**Avis sur le projet d'exploitation du parc éolien des Rieux
à Vauchamps et Boissy le Repos (51)
porté par la SARL Parc éolien des Rieux**

n°MRAe 2022APGE40

Nom du pétitionnaire	SARL Parc éolien des Rieux (Groupe VALECO)
Communes	Vauchamps et Boissy-le-Repos
Département	Marne (51)
Objet de la demande	Construction et exploitation d'un parc éolien constitué de 4 éoliennes et d'un poste de livraison
Date de saisine de l'Autorité environnementale	27 janvier 2022

Figure 2 : Implantation des machines

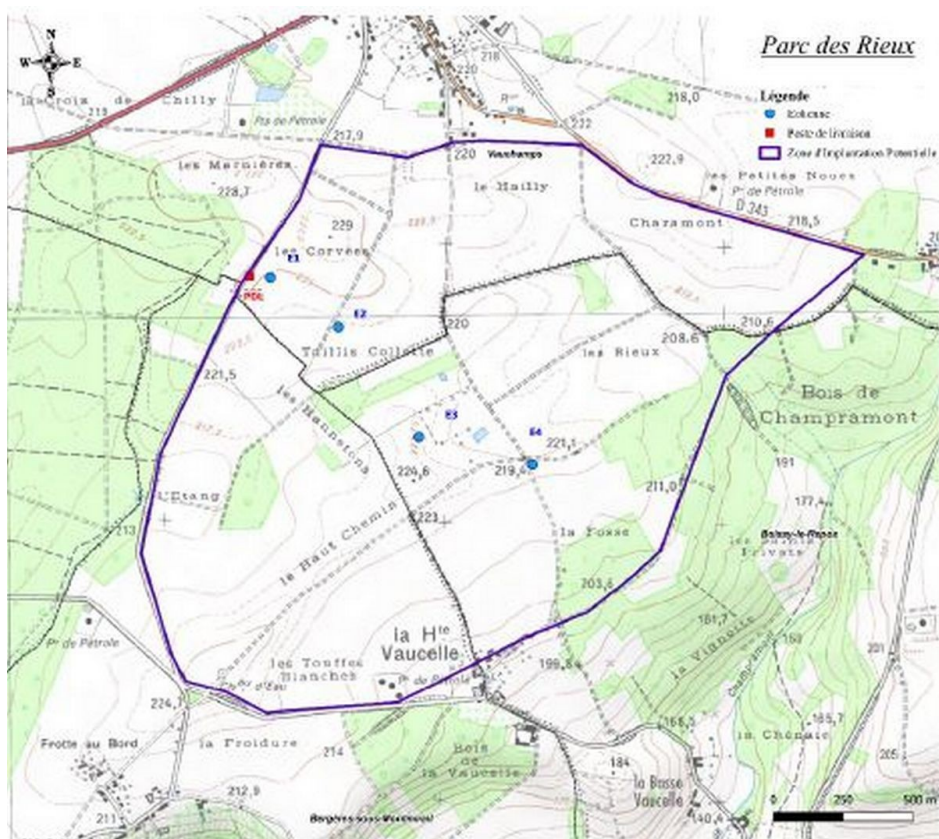
Les machines de la variante retenue sont situées à moins de 200 m des lisières de bois :

E1	E2	E3	E4
Distance aux structures paysagères fonctionnelles les plus proches	84 m	127 m	127 m	106 m

L'Ae recommande au pétitionnaire de compléter le dossier par les solutions de substitution raisonnables énoncées à l'article R.122-5-II 7° du code de l'environnement⁸ qui prennent en compte les contraintes paysagères et écologiques liées notamment à la valeur patrimoniale du Bien « Coteaux, Maisons et Caves de Champagne », inscrit au patrimoine mondial de l'UNESCO, la présence des deux couloirs migratoires pour les oiseaux et qui permette de respecter la recommandation d'EUROBAT d'éloignement de 200 m bout de pale des lisières et une implantation des machines plus favorable à l'implantation actuelle perpendiculaire à l'axe de migration des oiseaux.

Figure 3 : localisation des parcs éoliens riverains en 2019

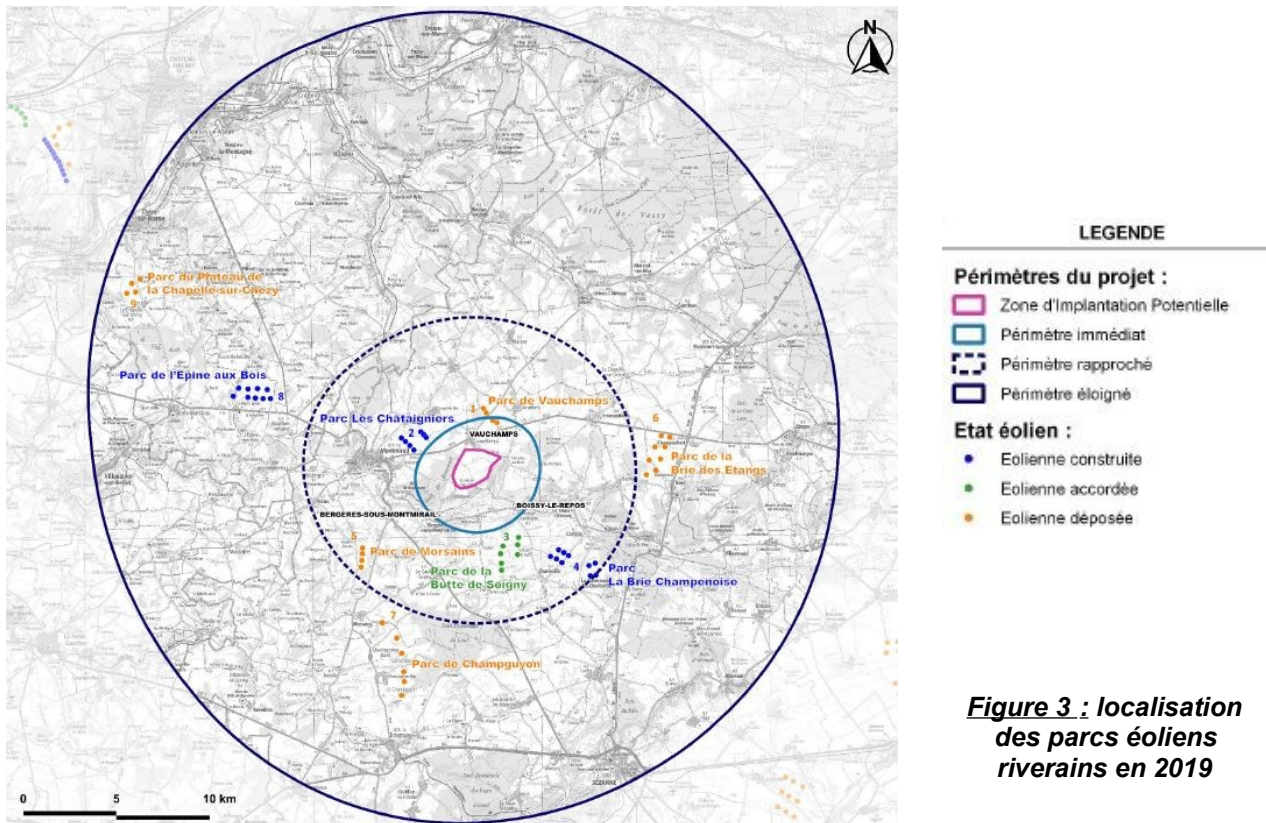
L'Ae note que le dossier présente le contexte éolien de septembre 2019 ; depuis cette date, l'état de l'éolien autour de la ZIP a significativement évolué, plusieurs nouvelles demandes d'autorisation ont vu le jour notamment celles des parcs éoliens de Bois-Chantret (04/06/2021) et Grande-Contrée (25/01/2021) représentant 12 machines.

Figure 9 : Localisation des enjeux ornithologiques en période de reproduction

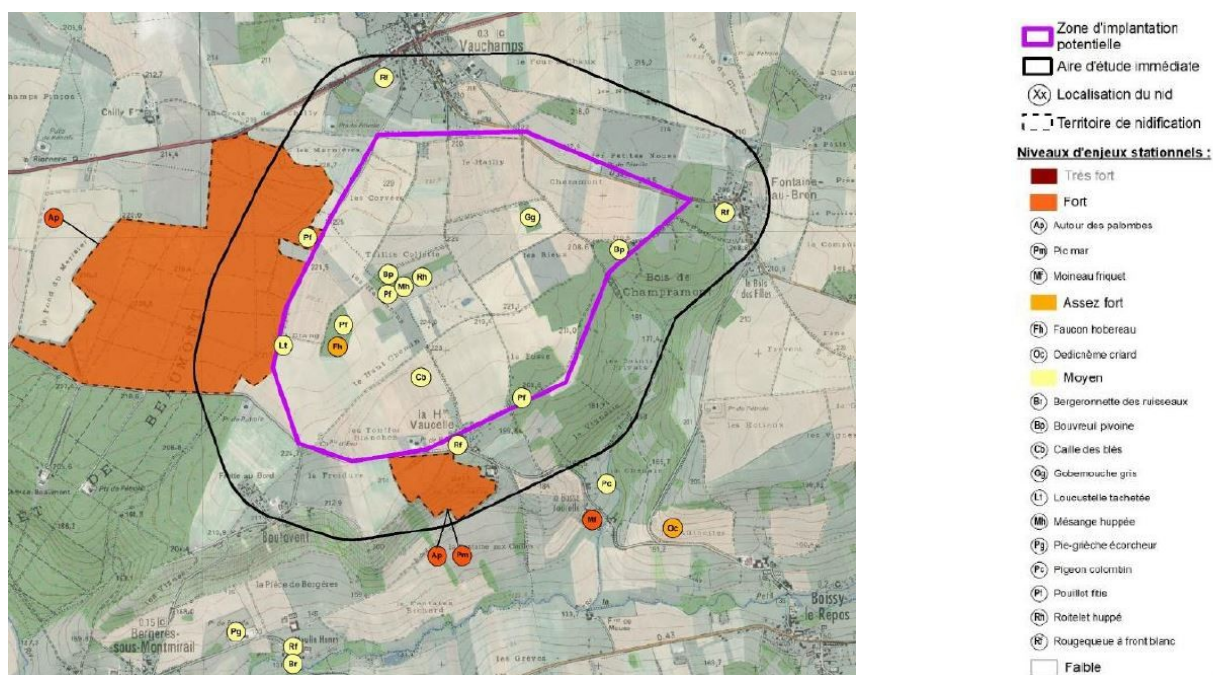
L'Ae note que le dossier met en évidence qu'il existe un enjeu fonctionnel au sein de l'AEI et ses abords, lié à la proximité des différents boisements facilitant les déplacements locaux journaliers de certaines espèces entre leur site de nidification et leurs sites d'alimentation. L'Ae regrette que ces flux d'oiseaux lors des périodes de nidification ne soient pas synthétisés sur une carte.

L'Ae recommande à l'exploitant de compléter son dossier avec une représentation cartographique des déplacements des oiseaux en période de nidification.

Figure 10 : flux ornithologiques en migration prénuptiale dans l'AEI et ses abords

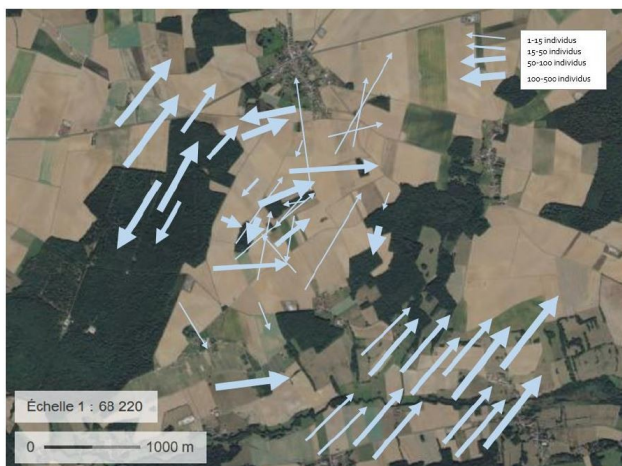
L’Ae note que les inventaires ne précisent pas les hauteurs de vol des oiseaux observés et ne renseignent donc pas sur le comportement des individus en vol et en particulier sur les vols à hauteur de pale et par conséquent sur les risques de collision que cela occasionne.

L’Ae recommande à l’exploitant de compléter les tableaux d’inventaire en répartissant les effectifs dans les 3 niveaux de vol suivants : en dessous des pales, à hauteur de pale ou au-dessus des pales.

**Figure 21 :
Diagramme
d'encerclement de
Vauchamps**

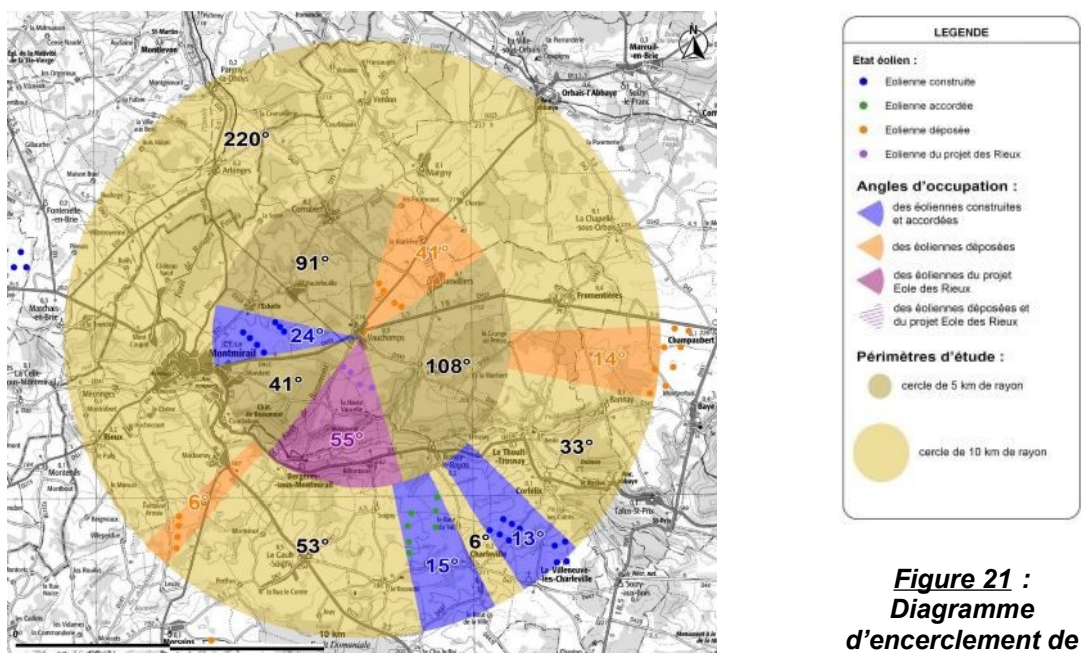
L'Ae considère que l'illustration employée, en définissant un rayon de 5 km puis de 5 à 10 km est trompeuse et rappelle que dans le SRE en Champagne Ardenne, les saturations sont à considérer dans un rayon de 10 km, qu'un angle sans éolienne de 160 à 180° paraît souhaitable pour permettre une véritable « respiration » visuelle.

L'Ae fait le constat que les angles mentionnés dans le SRE Champagne Ardenne pour la saturation visuelle ne sont pas respectés, ce qui ne permet pas une respiration visuelle suffisante au niveau du village de Vauchamps.

L'Ae réitère donc sa recommandation de rechercher un site plus approprié pour l'implantation du projet, déjà formulée en regard d'autres enjeux, notamment sur la biodiversité.

Figure 22 : Effets cumulés

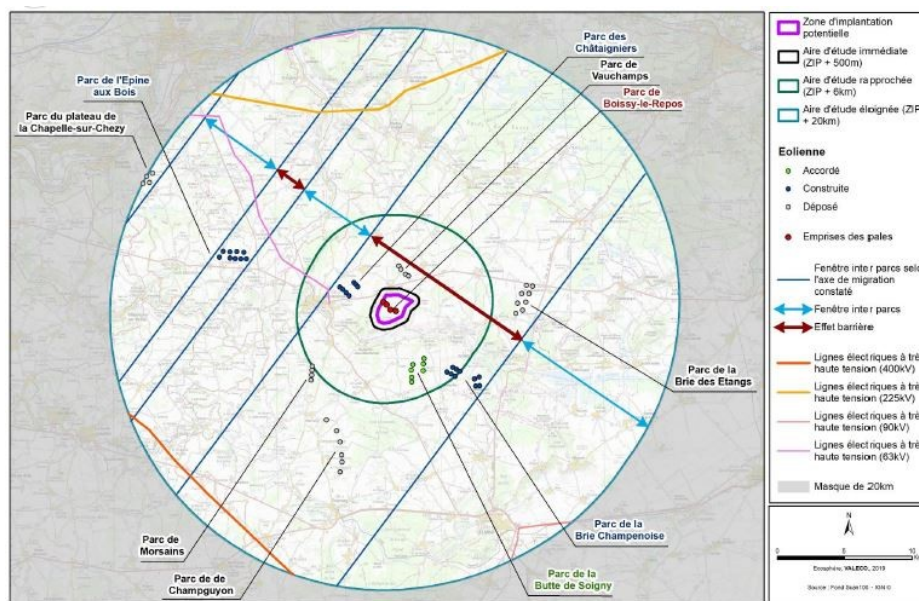
Compte-tenu de l'implantation des machines perpendiculairement au couloir de migration, le projet des Rieux viendra accentuer l'effet de barrière du fait de l'aspect groupé des quatre parcs.

Or, l'Ae rappelle que l'implantation des machines ne respecte pas la recommandation d'éloignement de 200 m bout de pale des lisières de boisement où les déplacements de la faune volante sont particulièrement importants ni le sens d'implantation des machines parallèlement à l'axe des migrations (voir § 2.2. ci-dessus).

L'Ae rappelle qu'à ce titre, la présentation de solutions de substitution est attendue.

L'Ae note que 4 autres parcs ont fait l'objet d'une demande d'autorisation dans le secteur. En cas d'accord, les parcs de « Morsains », « Champguyon », « Vauchamps » et « Brie des Étangs » renforceront l'effet barrière.

L'Ae recommande aux services de l'État en charge des questions d'aménagement du territoire, de la préservation de la biodiversité et de l'énergie, de mener, en lien avec les collectivités locales, une étude spécifique de l'impact de ces grands pôles éoliens sur les oiseaux, de favoriser la diffusion de la connaissance des modifications des couloirs de migration du fait de la densification de ces pôles et d'en tenir compte pour la mise à jour de la définition des zones favorables au développement de l'éolien dans le Grand Est, voire en France si la question se pose de la même façon dans d'autres régions.
